**Mémoire en réponse**  
du porteur de projet Eléments à l'avis  
de la Mission Régionale d'Autorité  
Environnementale Hauts-de-France  
sur le projet de **Parc Eolien de Selens**  
– **Vézaponin (Aisne – 02)**

Ce document est une réponse du porteur de projet ELEMENTS à l'avis fourni par la MRAe dans le cadre du projet de parc éolien de Selens-Vézaponin. Dans un souci de lisibilité, chaque remarque de l'avis de la MRAe a été retranscrite en encadré.

Contraintes réglementaires

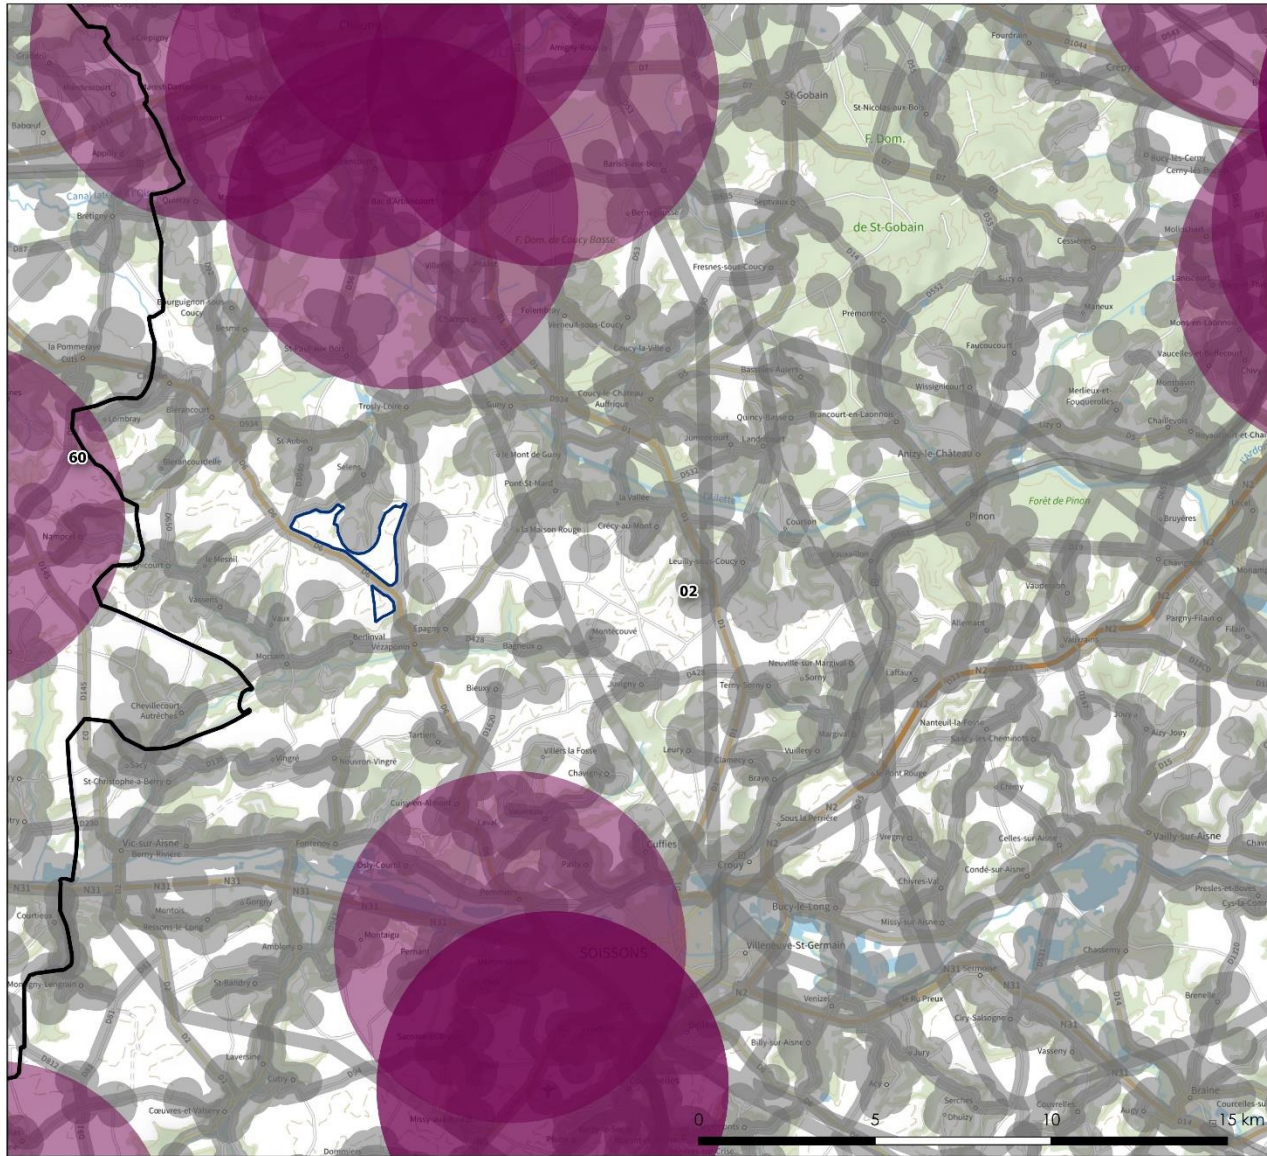
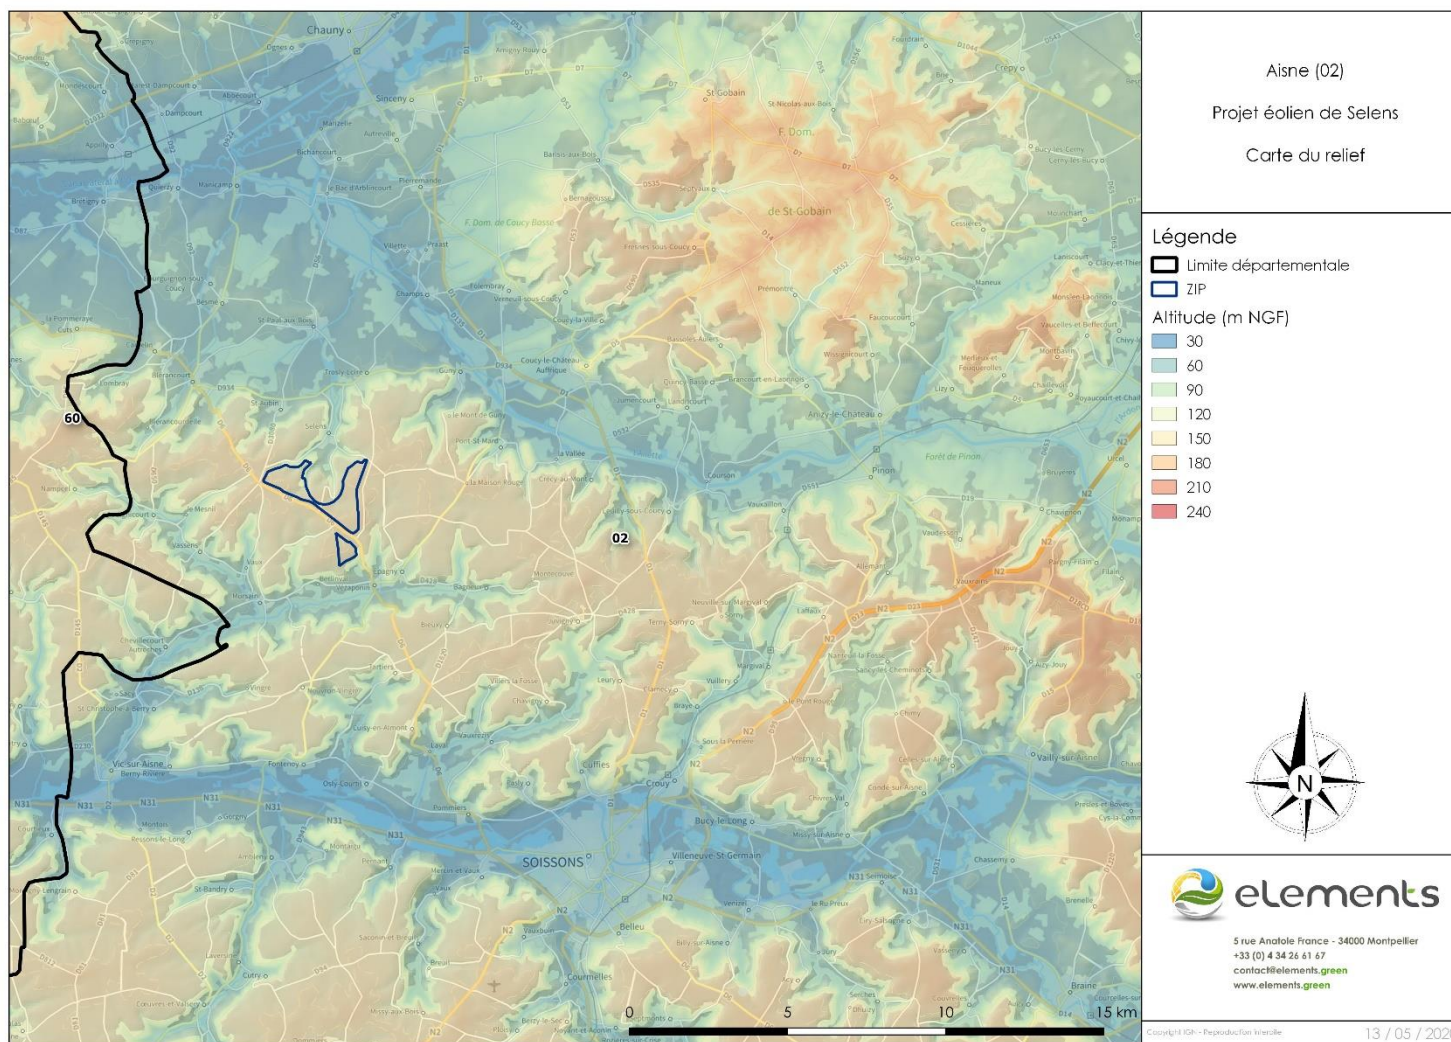
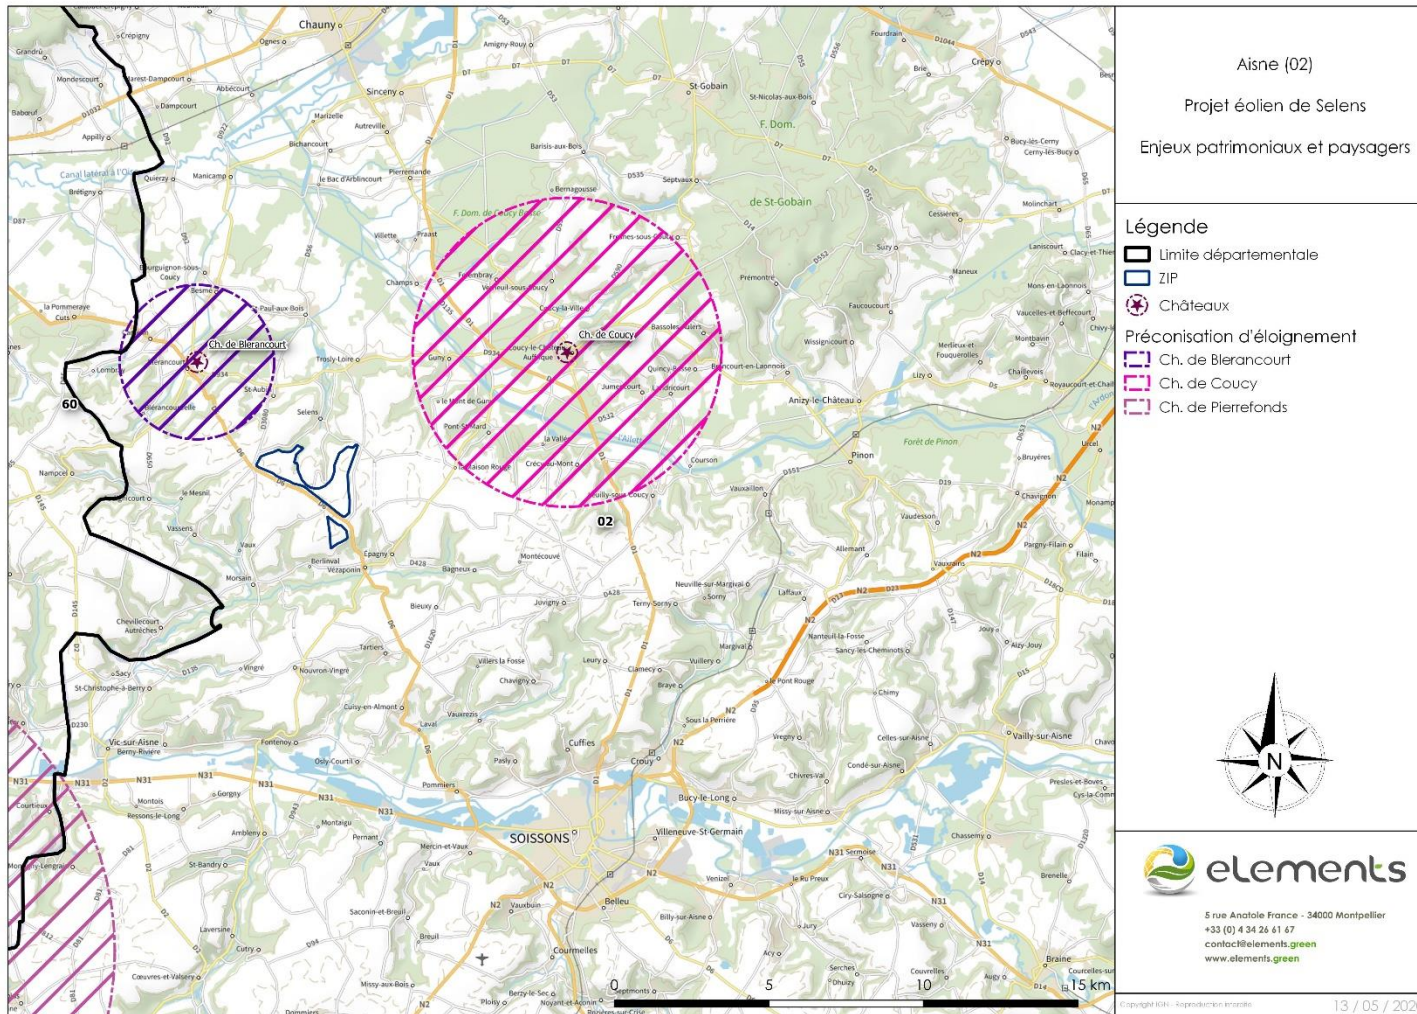
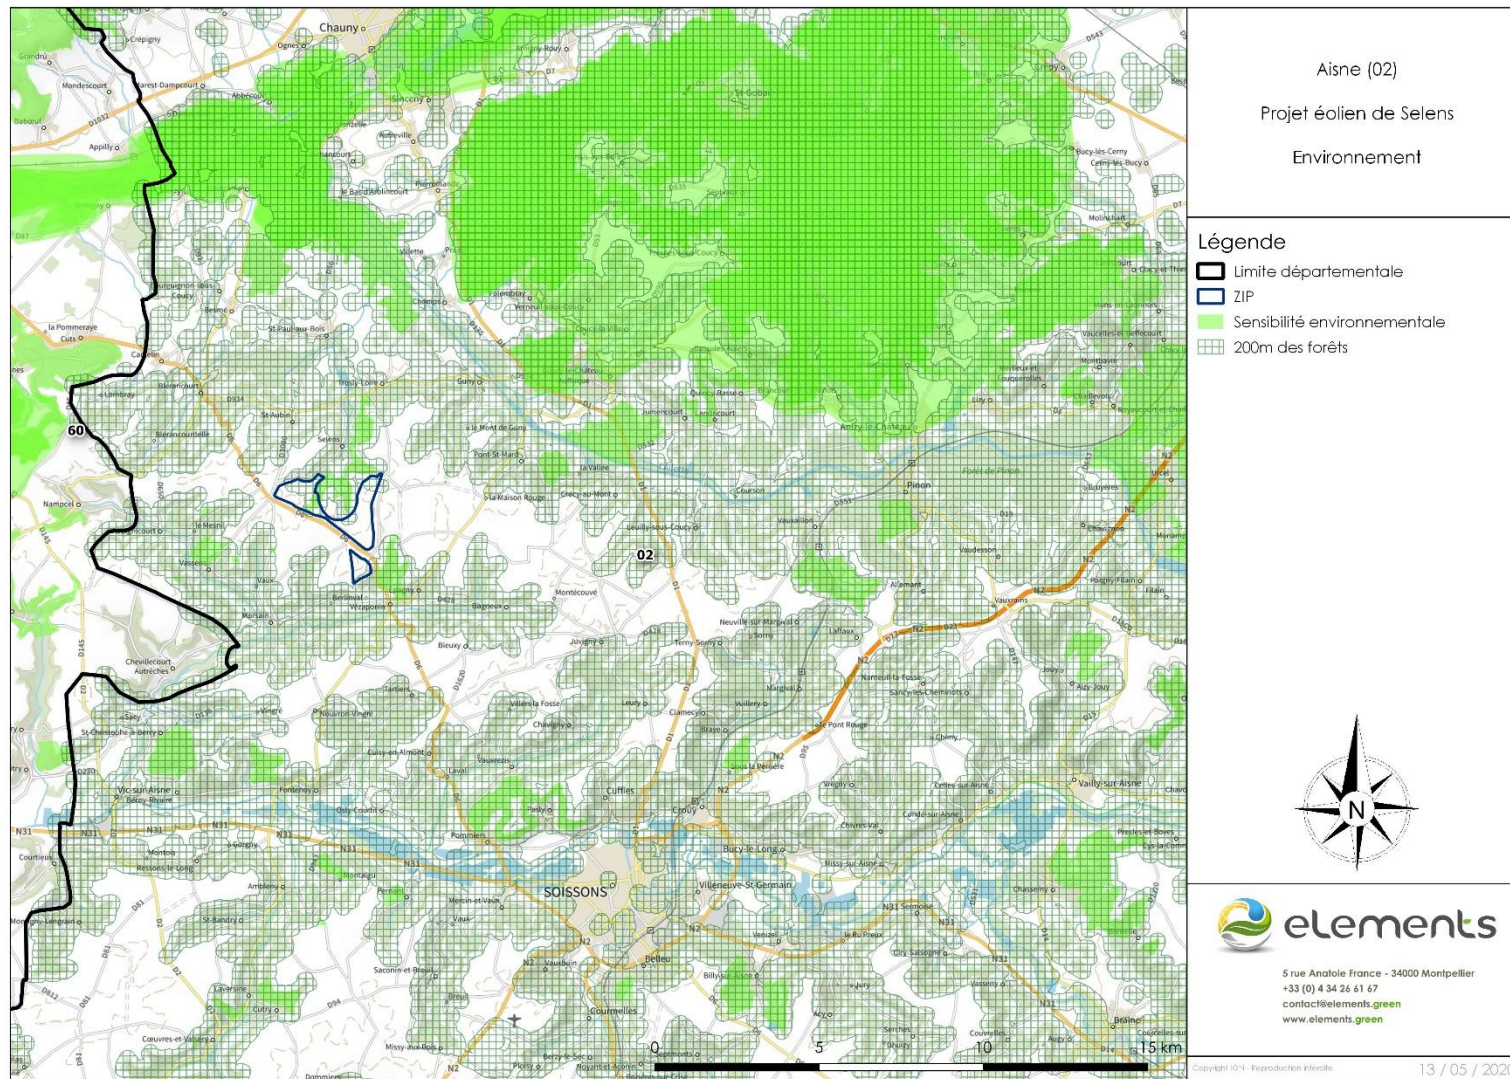
**Page 7** : L'autorité environnementale recommande de compléter l'étude des scénarios par la recherche de solutions alternatives à la zone d'implantation potentielle retenue (autre localisation) évitant la zone d'enjeux chiroptérologiques.

La démarche d'Eléments pour déterminer la Zone d'Etude Potentielle du projet éolien de Selens-Vézaponin est issue en premier lieu d'une démarche d'Evitement.

1. **Exclusion des zones réglementairement non compatibles avec un projet éolien** : 500 m de toute habitation, éloignement des routes, faisceaux de télécommunication, lignes HT, secteurs d'exclusion aéronautiques, ....

2. **Sélection des zones ayant une ressource en vent suffisante.** On peut considérer en première approximation qu'un gisement éolien de 5 m.s-1 à 100m est un minimum pour envisager un parc éolien. Le gisement du site de Selens-Vézaponin est de plus de 6 m.s-1 à 100 m, soit une très bonne ressource.

A l'issu de ce travail d'évitement, les Zones d'Implantation Potentielles restantes sont considérées. A cette étude technique et théorique s'additionne un travail de terrain à la rencontre des élus locaux, propriétaires fonciers, riverains, associations, etc. pour adosser le projet à une volonté locale. La réalisation d'un état initial de l'environnement permet ensuite de concevoir un projet cohérent avec le territoire (ou d'abandonner le projet si des enjeux trop importants émergent). En prenant en compte ces différents enjeux, aucune solution alternative à la zone d'implantation potentielle retenue ne présente un moindre impact potentiel global.

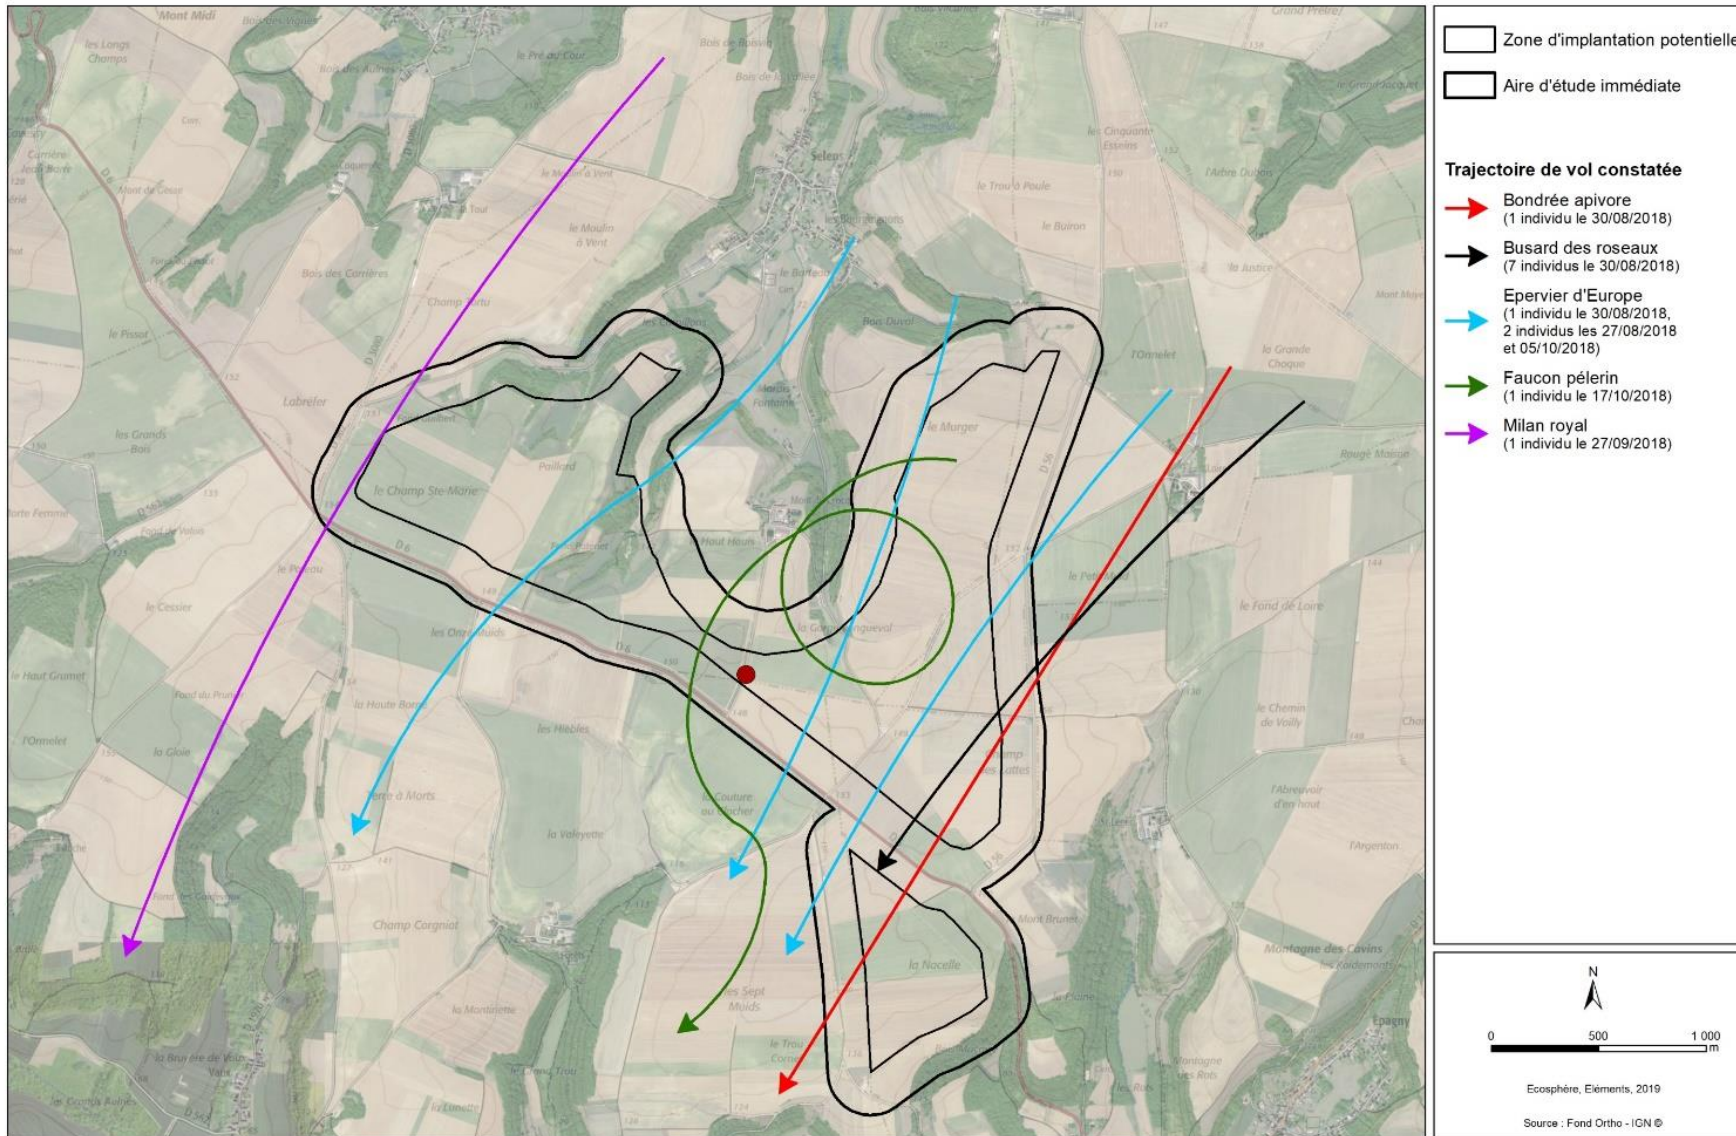
**Page 10** : L'autorité environnementale recommande de produire une carte de synthèse des vols des espèces les plus remarquables ainsi que les corridors de vols.

La production d'une telle carte ne fige pas les modalités d'utilisation du site car les routes de vol dépendent de multiples facteurs :

- S'agissant des migrateurs, en l'absence d'éléments topographiques conditionnant des routes de vol particulières, les routes de vol dépendent essentiellement du vent, de sa force et de sa direction. Ainsi, il faut globalement estimer ici que la migration se réalise sur un large front. Nous pouvons considérer que le flux migratoire constaté sur la base des investigations de terrain peut être qualifié de faible à moyen ponctuellement. Si l'on se réfère aux suivis menés sur le site de Brassoir, les flux et la diversité spécifique au sein de la zone d'étude constatés sont bien moindres (Cf. § 4.2.3.3.1.1 de l'EIE). Le site ne s'inscrit donc pas dans une voie migratoire privilégiée. En effet, il faut également rappeler que la zone d'étude est en dehors de route migratoire principale identifiée en Picardie ;

- S'agissant des nicheurs, le survol de la zone d'implantation dépend largement de l'asselement qui montre un caractère plus ou moins attractif pour les espèces aviennes. Au regard de ce paramètre, le survol de la ZIP est variable de manière interannuelle et même au sein d'une même année.

Figure 1 : distribution temporelle de l'activité migratoire du Milan royal sur le site de Brassoir (60)

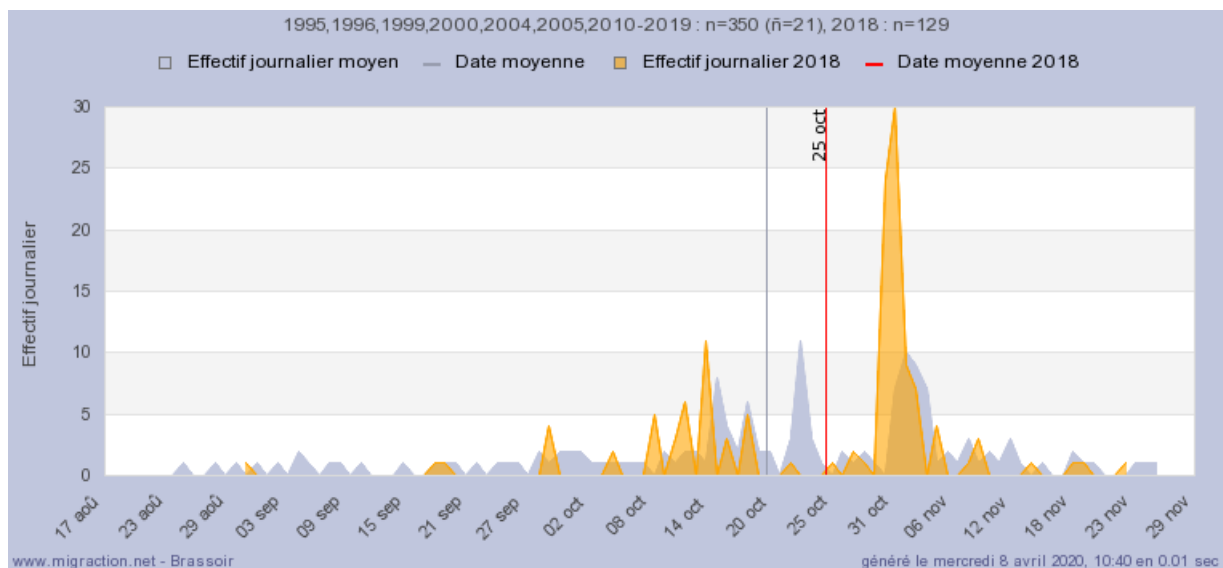
**Page 11** : L'autorité environnementale recommande d'approfondir l'analyse des impacts du projet sur l'avifaune, et particulièrement sur le Milan royal (espèce protégée fortement prioritaire), sur les rassemblements et passages migratoires constatés sur le site du projet et, le cas échéant, de proposer les mesures d'évitement, à défaut de réduction et en dernier lieu de compensation des impacts résiduels.

Concernant le **Milan royal**, l'espèce **a été observée une seule fois sur le site** le 27/09/2018. Cette date d'observation correspond aux prémices de la migration postnuptiale en Picardie dont la date de pic moyen en 2018 se cale sur fin octobre sur le site de Brassoir (fig 1). Brassoir est un site suivi assidument par des ornithologues bénévoles qui transmettent leurs données sur le site migration.net. Ce site est environ à 28 km au sud-ouest du projet étudié ici.

Pour rappel, la pression de prospection de la migration postnuptiale opérée sur la zone d'étude intègre le pic de migration constatée sur Brassoir (Tableau 2)
